**Mémoire en réponse
à l'avis de la Mission
Régionale d'Autorité
Environnementale**

**Projet de centrale
photovoltaïque sur la
commune de Roisel (80)**

Août 2023

Maitre d'Ouvrage : SOLROI

Cartographie des mesures de gestion de la pollution

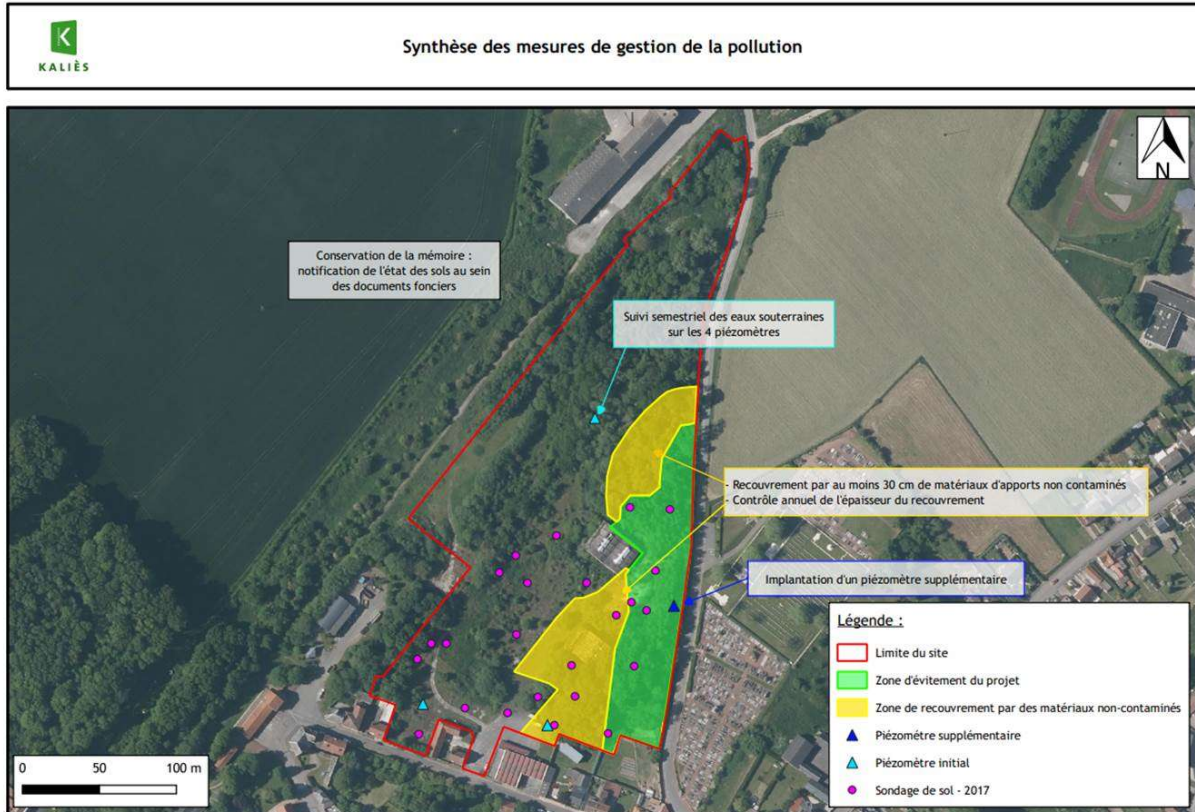
« S'agissant d'une friche industrielle répertoriée sur la carte des anciens sites industriels et activités de services (CASIAS), les études de pollution des sols réalisées ont confirmé la présence d'une pollution au droit du site. Le projet est compatible avec cette pollution sous réserve de la mise en œuvre de mesures de gestion. Il conviendra de préciser le devenir des terres excavées ainsi que les mesures de gestion prévues dans la conception du projet et lors des travaux pour ne pas mobiliser la pollution. »

Les zones sources de pollution concentrée à traiter sont les parties est et sud-est des terrains contaminés aux métaux, comprenant la zone de l'ancien atelier d'entretien au sud (voir plan de synthèse ci-après).

Après un bilan coûts-avantages, le confinement des sols contaminés par un recouvrement perméable (non étanche) apparaît être la meilleure technique de gestion de la pollution d'un point de vue technico-économique. Pour cela, il est préconisé un recouvrement des zones sources par au moins 30 cm de matériaux d'apport sains afin de couper les voies de transfert des polluants vers les populations cibles. Cette mesure de gestion présente un coût estimé à 179 400 € HT ou 104 650 € en tenant compte de la zone d'évitement.

L'ensemble des mesures préconisées est repris dans le plan de synthèse ci-dessous.

Emprise du site BASOL

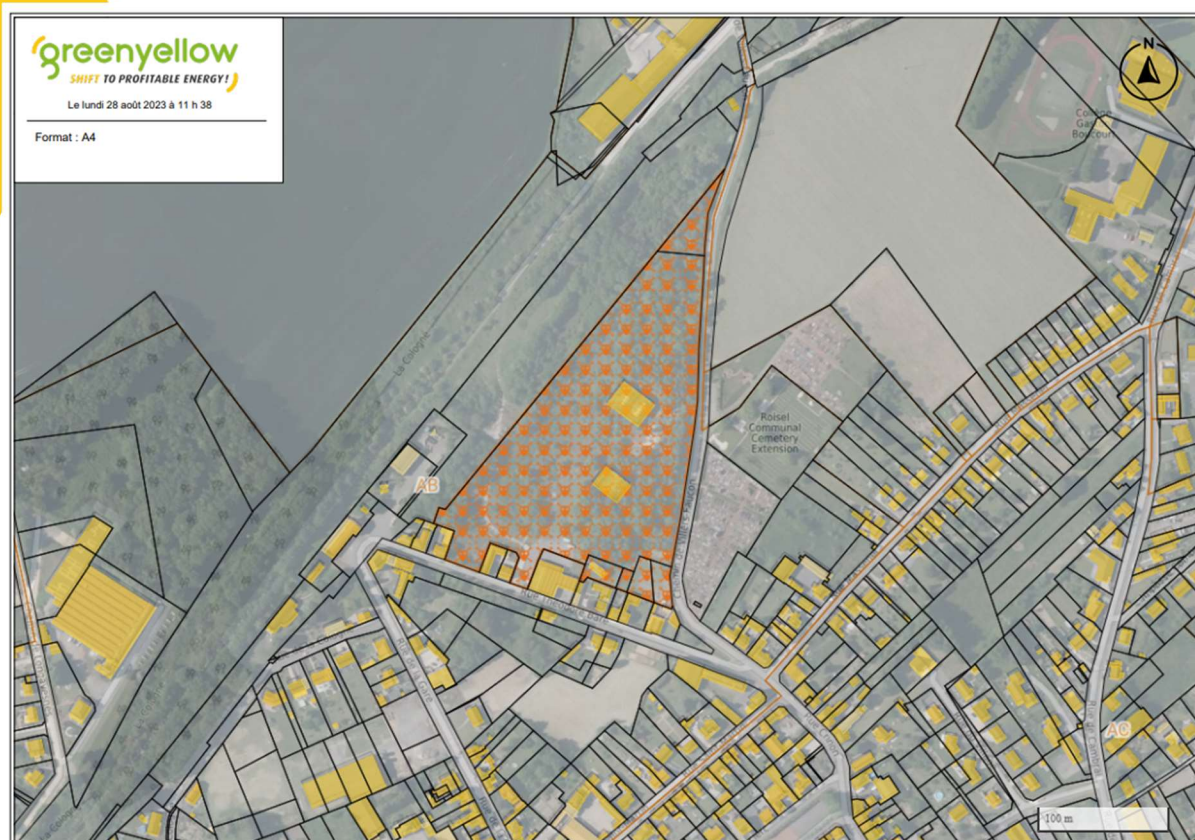
- des précisions sur la situation de la friche au regard du gisement de l'ADEME ;
- des éléments sur la mission et les objectifs du syndicat départemental et l'intégration du projet dans ses objectifs ;
- une justification que le projet est celui présentant l'impact environnemental moindre par rapport à des solutions alternatives. »

Le site du projet étant dans la base de données BASOL, il a été intégré à la quantification de potentiel de l'étude de l'ADEME. En revanche, l'étude n'apporte pas plus de précisions sur le potentiel du site.

Cartographie de l'EPTB Somme-Ameva

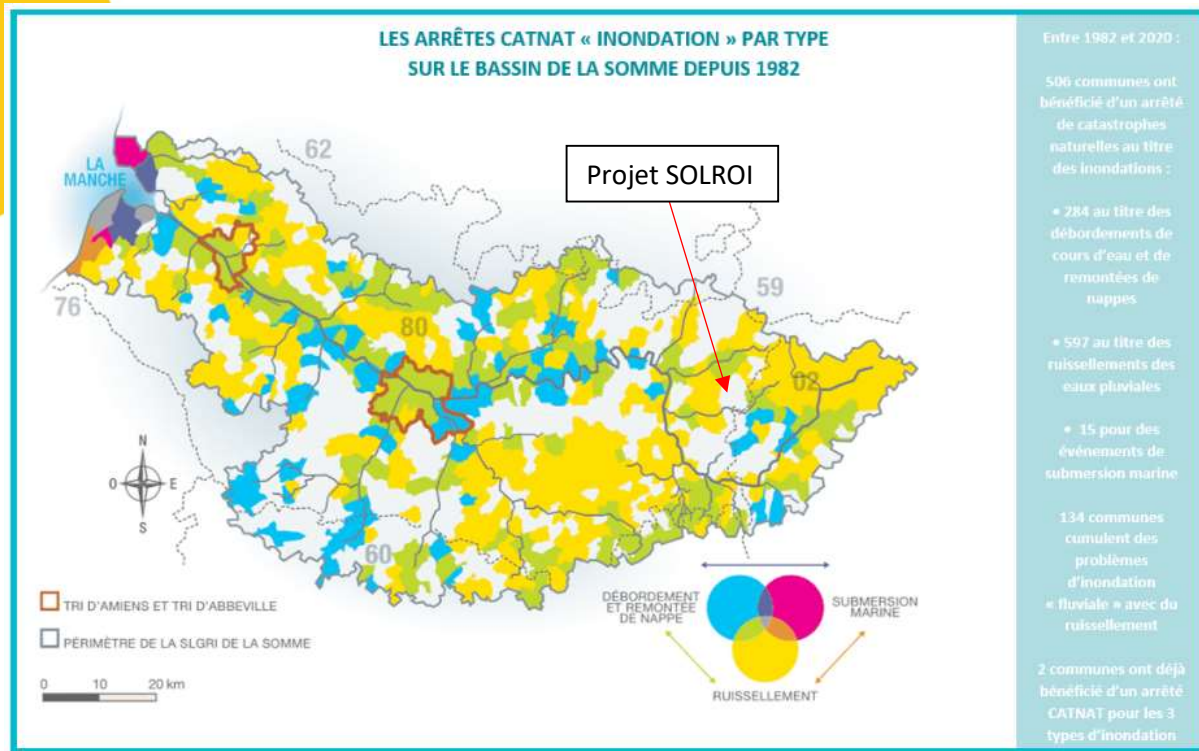
« L'autorité environnementale recommande de compléter l'état initial de l'environnement en intégrant le risque de ruissellement. »

D'après la carte de l'EPTB Somme – Ameva (syndicat mixte d'aménagement et de valorisation du bassin de la Somme), la zone de projet est soumise au risque d'inondation par ruissellement et par débordement/remontée de nappe.

Cette cartographie sera intégrée à l'étude d'impact modifiée.

Empreinte carbone détaillée

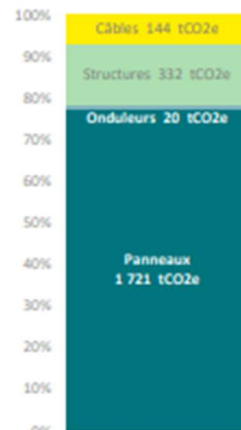
*« L'autorité environnementale recommande de réaliser un bilan carbone du projet démontrant que son empreinte carbone est la plus faible possible, notamment en précisant l'origine des panneaux »
« L'étude des émissions de gaz à effet de serre peut être réalisée selon la méthodologie présentée par le commissariat général au développement durable sur la prise en compte des gaz à effet de serre dans les études d'impact. »*

Afin de réaliser le bilan carbone du projet, nous avons utilisé le calculateur de GreenYellow. Cet outil et sa méthodologie ont été audité avec succès par un organisme tiers indépendant en 2023.

1 Impact de la fabrication **2 090 tCO₂e**

Panneaux	1 656
Wafers	906
Cellules	310
Verre	207
Module	155
EVA/PET	78
Onduleurs	19
Structures	270
Câbles	144
